ノーヒューズ遮断器・漏電遮断器 仕様変更のお知らせ

ご愛用いただいております WS-V シリーズ ノーヒューズ遮断器・漏電遮断器の製品仕様を以下の通り、変更いたしますのでお知らせします。

扱	A	日付	2013年9月	件名	ノーヒューズ遮断器・漏電遮断器
整理番号	山-1086		三菱電機(株)福山製作所		WS-V ベースカバー仕様変更のお知らせ

(1)カバー(上)・(下)の材料を変更します。

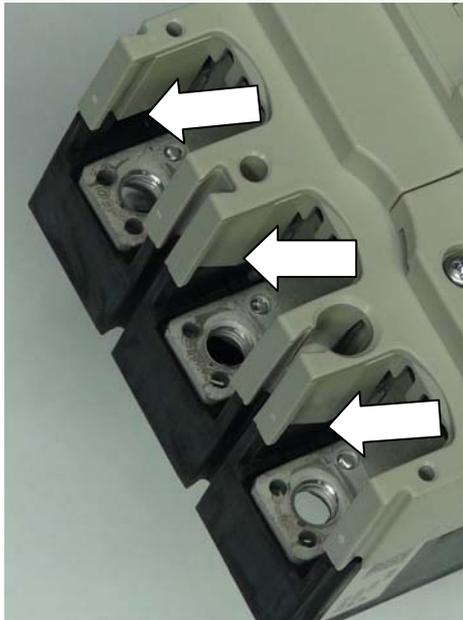
対象機種	変更前	変更後
漏電遮断器 NV250-CV	<p>材料:PA 樹脂</p> <p>カバー(上) カバー(下)</p> 	<p>材料:PBT 樹脂</p> <p>カバー(上) カバー(下)</p>

(2)ベース裏面の形状を変更します。 ※3 極外形品(2P,3P)が対象となります。

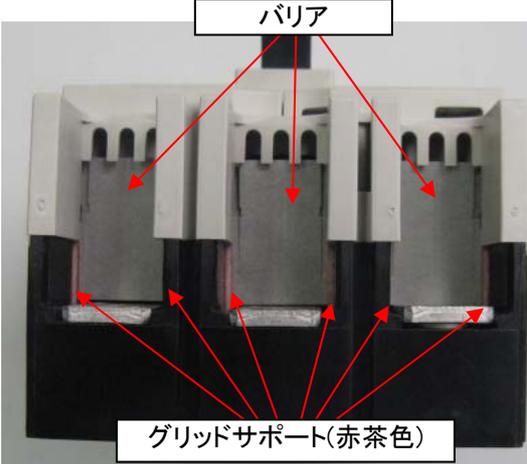
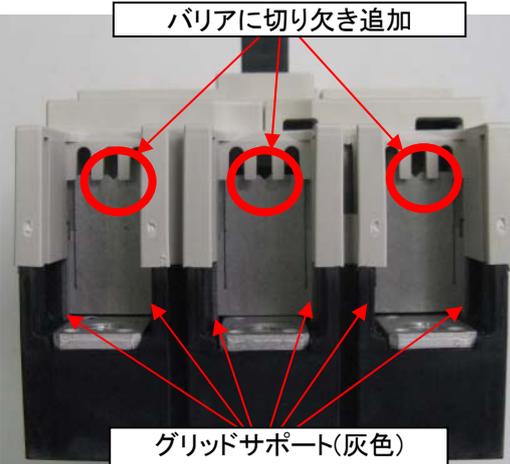
対象機種	変更前	変更後
<p>ノーヒューズ遮断器 NF32-SV、NF63-CV NF63-SV、NF63-HV</p> <p>漏電遮断器 NV32-SV、NV63-CV NV63-SV、NV63-HV</p> <p>モータブレーカ NF32-SV MB NF63-CV MB NF63-SV MB</p> <p>モータ保護用漏電遮断器 NV63-CV MB NV63-SV MB</p> <p>ノーヒューズスイッチ DSN32-SV DSN63-CV DSN63-SV</p>		
<p>ノーヒューズ遮断器 NF125-CV</p> <p>漏電遮断器 NV125-CV</p> <p>ノーヒューズスイッチ DSN125-CV</p>		
<p>ノーヒューズ遮断器 NF250-CV</p> <p>ノーヒューズスイッチ DSN250-CV DSN250-SV</p>

※定格電流 50A 以下が対象です。(漏電遮断器の 8A 以下は除く)

(3)端子部のベースおよびカバーの形状を変更します。

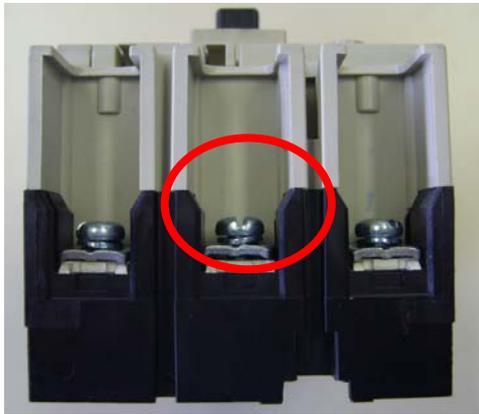
対象機種	変更前	変更後
ノーヒューズ遮断器 NF125-CV 漏電遮断器 NV125-CV ノーヒューズスイッチ DSN125-CV ※3極外形品(3P)が 対象となります。		 <p>端子部側壁に溝を追加します。</p>
